# Doortrekking N171 in Rumst tussen N177 en Eikenstraat Verslag dialoogmarkt 12 maart 2026

# Geluid

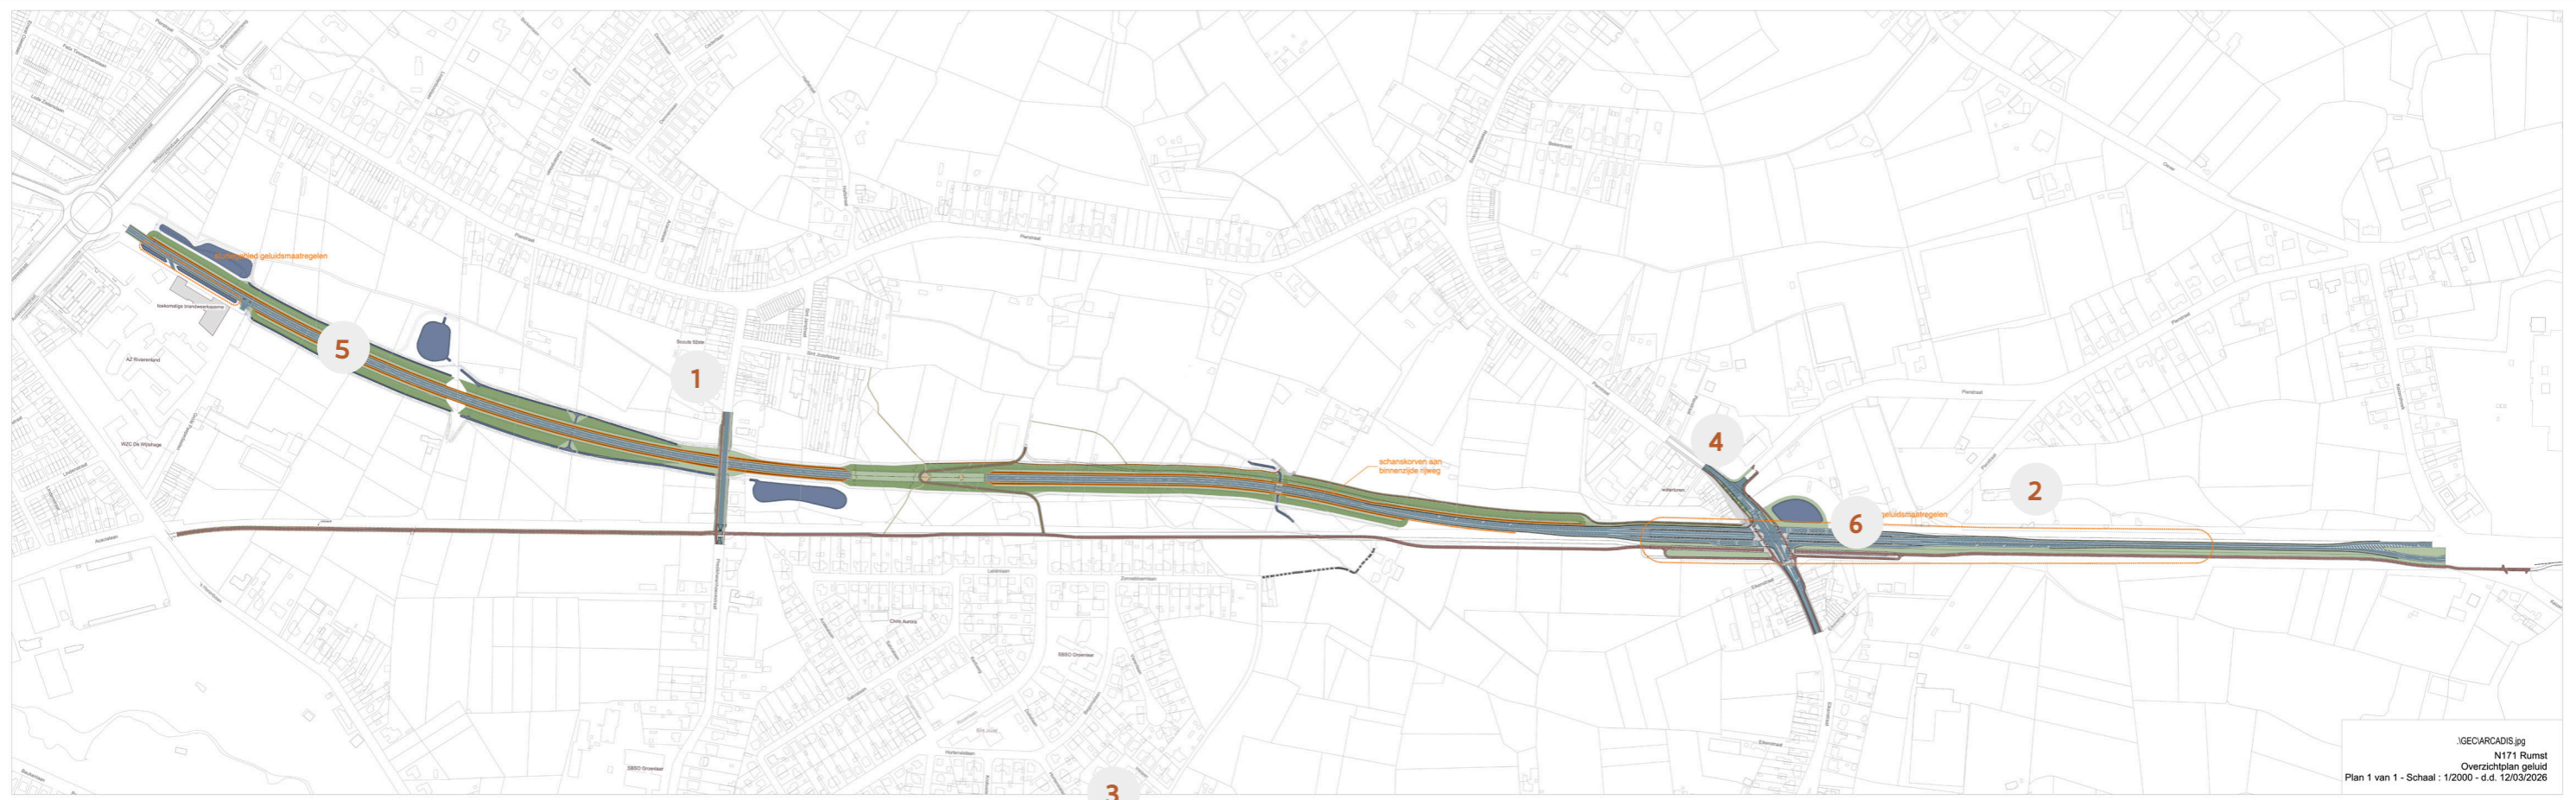
#	Vraag	Antwoord
1	Een omwonende is bezorgd over de invloed van het geluid dichtbij de Predikherenhoevestraatbrug. De verdiepte weg lijkt al een verbetering qua geluidshinder.	In het meest recente ontwerp is de weg op dat punt volledig verdiept en de Predikherenhoevestraatbrug bijna gelijk met het grondniveau, deze twee optimalisaties gaan de verspreiding van het geluid tegen.
2	Omwonende laat weten een geluidstudie te hebben uitgevoerd en vraagt zich af of haar studie mee wordt opgenomen.	Momenteel is de geluidstudie van het project in afronding en bekijken we welke maatregelen op welk punt worden genomen. Voor het grootste gedeelte van het tracé is de geluidstoename gekend. Voor het toekomstig complex rond de Eikenstraat is de impact nog niet volledig gekend. Voor de woningen die gïmpacteerd worden, wordt de impact bekeken en wordt er vervolgens bepaald welke geluidsmaatregelen genomen moeten worden om een milderend effect te hebben. De zelf uitgevoerde geluidstudie wordt zeker bekeken en we nemen de bezorgdheden ter harte.

3	Een bewoner van de Irislaan is bezorgd over de impact van geluid op de woning.	Er zal geluidsimpact zijn maar ten opzichte van het bestaande omgevingsgeluid is er geen significante verhoging. Op afstanden van meer dan 150 meter (waar de woning ligt) is er geen effect meer van een geluidsscherm en is de wind bepalend voor de verspreiding van het geluid.
4	De bewoner stelt een knip van de Pierstraat en een snelheidsverlaging naar 30 km/u voor. Dit om doorgaand verkeer te weren en het geluid te doen afnemen, deze maatregelen zouden nu al ingevoerd kunnen worden.	De knip van de Pierstraat is geen onderdeel van het ontwerp, de gemeente Rumst kan hierover beslissen. Er zal wel een verschuiving zijn van (zwaar) verkeer naar de N171, met als gevolg een verbetering van de leefbaarheid op de Pierstraat.
5	De bewoner stelt voor om van de omgeving een stiltegebied te maken, en de snelheid op het nieuwe tracé van 70km/u naar 50km/u te brengen.	We willen van de nieuwe weg een vlotte doorstroomweg maken. Indien er verlaagd wordt naar 50km/u zal er veel verkeer voor de Pierstraat blijven kiezen. De snelheid op de bestaande N171 tussen Eikenstraat en Keizershoek wordt wel verlaagd van 90km/u naar 70km/u.

6	Bij de realisatie van 'de Banaan' werden geluidsschermen beloofd die er niet zijn gekomen. Ook werd er groen beloofd dat na één jaar al volledig kapot werd gemaaid. Hoe wordt dit voorkomen in dit project?	Alles wat gekapt wordt in het projectgebied moet gecompenseerd worden, dit nieuwe bos moet tijd krijgen om te groeien. We bekijken momenteel met de Gemeente Rumst hoe we het maaibeheer na de aanleg van de weg kunnen vormgeven. Geluidswerende maatregelen moeten worden voorzien om de impact op direct getroffen woningen te milderen. Dit zijn niet altijd geluidsschermen, maar ook grondwallen. Het al dan niet gebruiken van geluidsschermen of een andere ingreep moet nog volgen uit de geluidstudie die lopende is. Beide maatregelen: boscompensatie en geluidsmilderende maatregelen maken deel uit van de omgevingsvergunning. Het ontwerp kan niet worden uitgevoerd zonder ook deze maatregelen te realiseren op het terrein.

# Geluid

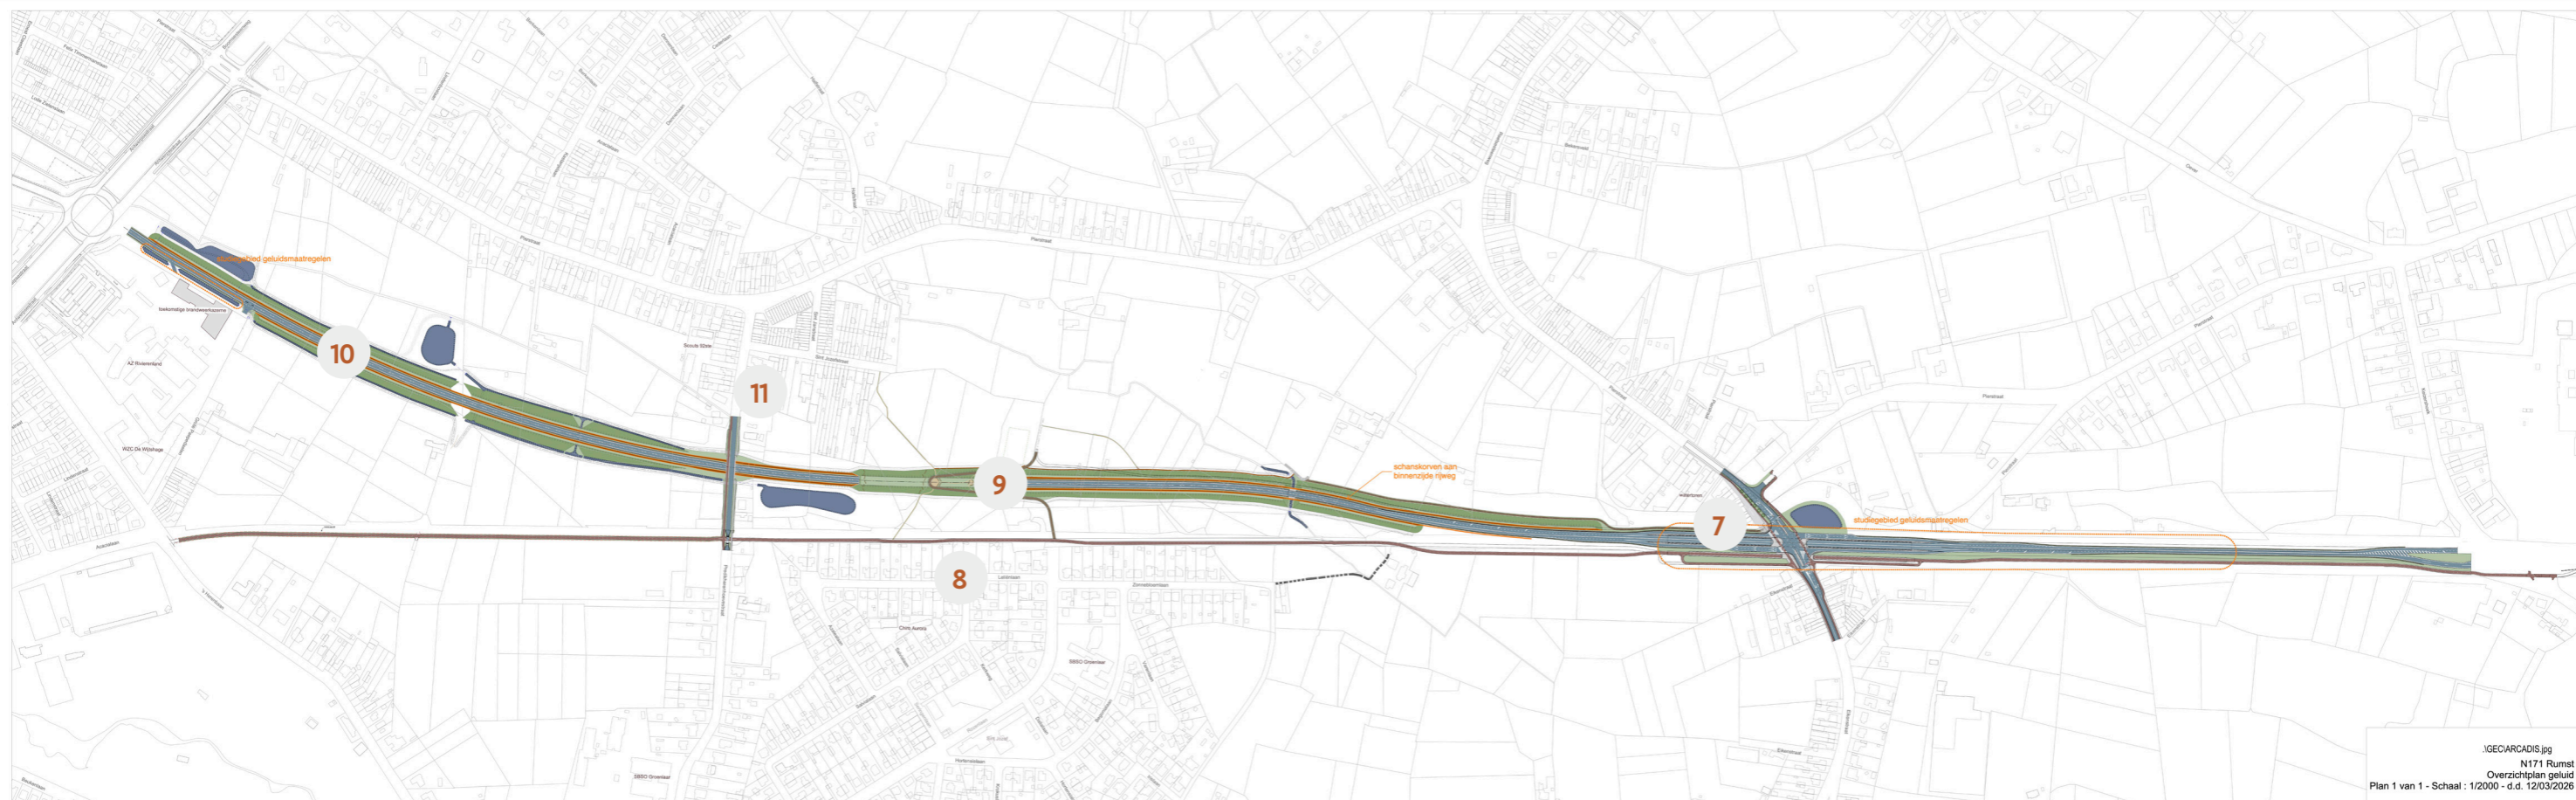
#	Vraag	Antwoord
7	Worden hier ook geluidschermen voorzien? Dit is wenselijk omwille van het effect, maar niet voor het uitzicht.	Het geluidsonderzoek over de zone rond de Elkenstraat loopt nog. Omwille van de beperkte ruimte is er geen plaats voor een hoge grondwal en wordt voorrang gegeven om het bestaande groen zoveel mogelijk te behouden. Uit de geluidsstudie moet blijken wat de meest geschikte ingreep is om tot een voldoende mildering van omgevingsgeluid te komen. Een gunstig effect wordt al beoogd door de verdiepte ligging van de N171 en het gebruik van geluidsarm asfalt.
8	Er is een dominante zuidwestenwind, geeft deze meer weggeluid in de woonwijk?	Wind kan inderdaad geluid verspreiden. De grondbermen, geluidschermen en schanskorven zorgen voor een gedeeltelijke absorptie en afname van het geluid.
9	Is er een toename van geluid aan de overkappingsmond?	Aan de in- en uitgang van de overkapping kan het verkeersgeluid weerkaatsen. Geluidsabsorberende panelen tegen de overkappingswanden vermijden dat probleem. De vorm van de overkappingsmond heeft nauwelijks effect op geluid.

10	Waarom kan de hele weg niet verdiept worden gelegd? Deze vraag komt heel vaak terug.	De diepteligging die wordt voorgesteld is een optimalisatie ten opzichte van het vorige ontwerp. Zo is de Predikherenhoevebrug nu op straatniveau en is de overkapping minder steil. De ligging wordt bepaald door technische randvoorwaarden zoals grondwater, waterlopen (zoals de Varenloop), ecoduikers en aansluitingen, maar ook het kostenplaatje. Waar mogelijk is gekozen voor een verdiepte ligging, maar dit is niet overal haalbaar zonder grote ruimtelijke impact.
11	Een omwonende is bezorgd over de invloed van het geluid aan zijn woning. De verdiepte ligging lijkt al een optimalisatie.	Hier speelt de verdiepte ligging een belangrijke rol. De verdieping maakt dat het geluid volledig reflecteert op de schanskorven, deze zorgen voor een afname van het geluid.
